Betroffene Ausrüstung: Omega Container-System XXS, XS, S, SS, M, L und XL

Eintragung im Packbuch : „Riegel gemäß Service Bulletin SB-O-200501“.

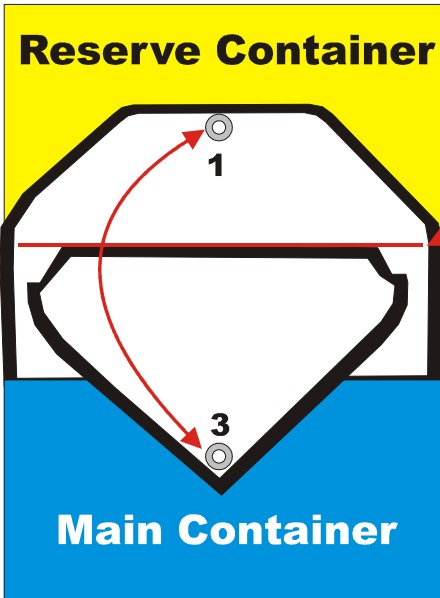
Beobachtung: Hängen bleiben einer oder mehrerer Fangleinen an Klappe 2 des Hauptcontainers. (Siehe Skizze Seite 2)

Analyse: Kombination mehrerer Faktoren können zum Hängen bleiben einer Fangleine unter der Klappe 2 des Hauptcontainers führen.

1. Zu große oder alte Packgummis.
2. Zu viel Überlänge und/oder unkorrektes Verlegen der Leinenüberlänge im Container.
3. Öffnen des Hauptcontainers in etwas aufrechter oder stehender Position.

- a. Verwendung von Packgummis in der richtigen Größe.
- b. Erneuern der alten Packgummis nach 120 Tagen oder 50 Sprüngen.
- c. Überlänge der Fangleinen nicht länger als 40 cm.
- d. Haupttragegurte und Fangleinenbündel nicht im Bogen um die Ecke des Reservecontainers in den Hauptcontainer legen.
- e. Horizontale stabile Körperlage beim Ziehen des Hilfsschirms und während der Öffnungsphase.

Um dennoch ein Auftreten des oben beschriebenen Falles, bei unsachgemäßer Handhabung der Ausrüstung in Zukunft zu verhindern, wird der Spiegel (Klappe 3 des Reservecontainers) an den abgerundeten Ecken mit zwei kurzen Riegeln auf der Klappe 1 des Reservecontainers vernäht. Dadurch wird ein Zusammenziehen der Klappe unter Zug, wenn sich eine Leine unter der Klappe verhaken sollte, verhindert und die Klappe kann nach oben leichter umklappen.
(Ausführung durch den Hersteller oder LTB gemäß Skizze im Anhang)

Ausführung der Riegel, siehe Skizze unten!

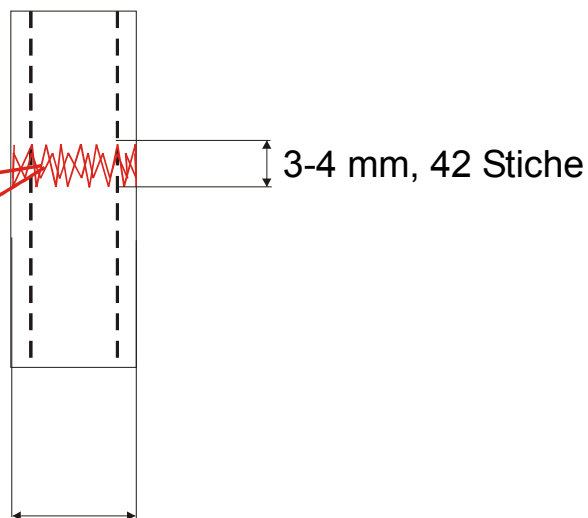
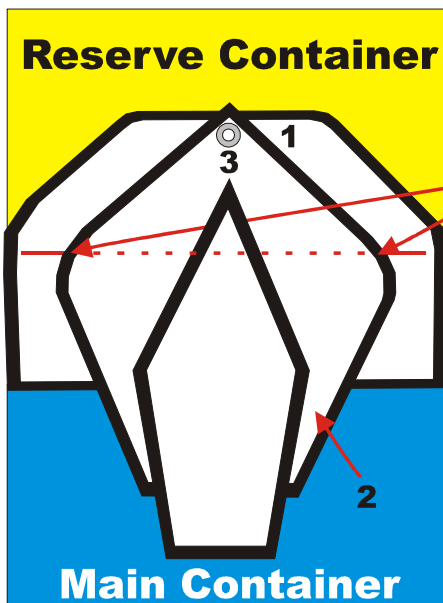
1. Oberhalb der Befestigung der Klappe 3 am Reservecontainer eine waagerechte Markierung anzeichnen.
2. Danach die Öse der Klappe 3 deckungsgleich auf die Öse der Klappe 1 legen.
3. Dann an der Stelle auf das Einfassband der Klappe 3 (links und rechts) je einen Riegel aufbringen, in der Höhe der waagerechten Markierung.

Zu verwendendes Garn: Typ E / 40, Nylon Bonded

Über die Breite des Einfassbandes.

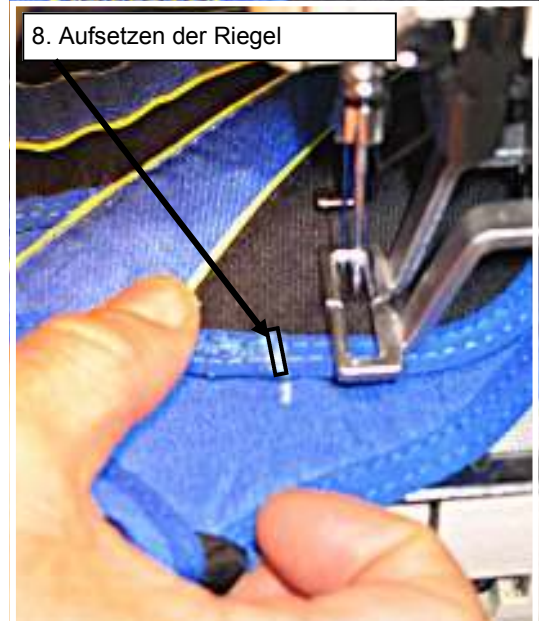
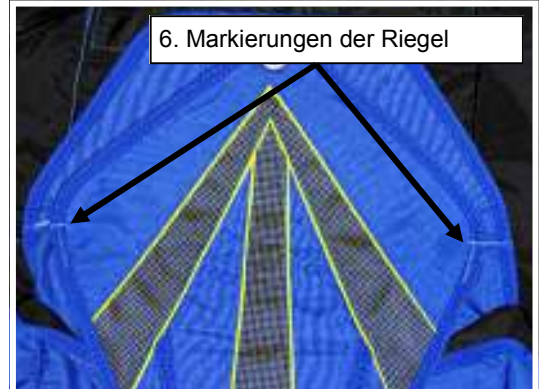
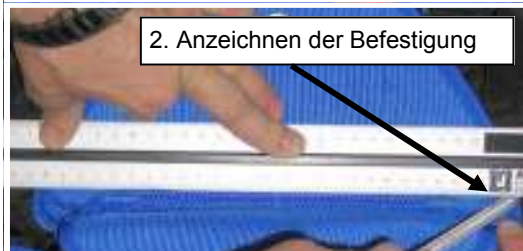
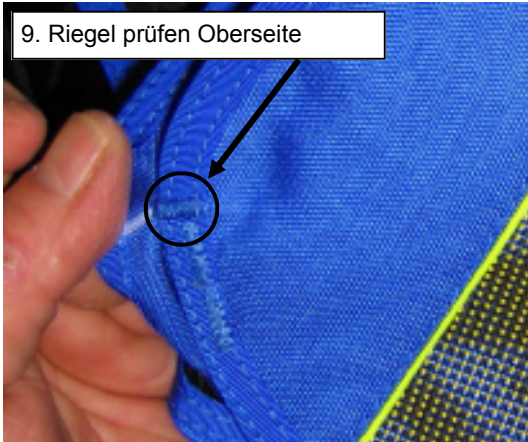
9. Riegel prüfen Oberseite

10. Riegel prüfen Unterseite

11. Spiegel mit neuen Riegeln

Sichtkontrolle der Riegel: Bei Nahtbruch ist vor der Reparatur der Hersteller und das Luftfahrt-Bundesamt zu informieren.
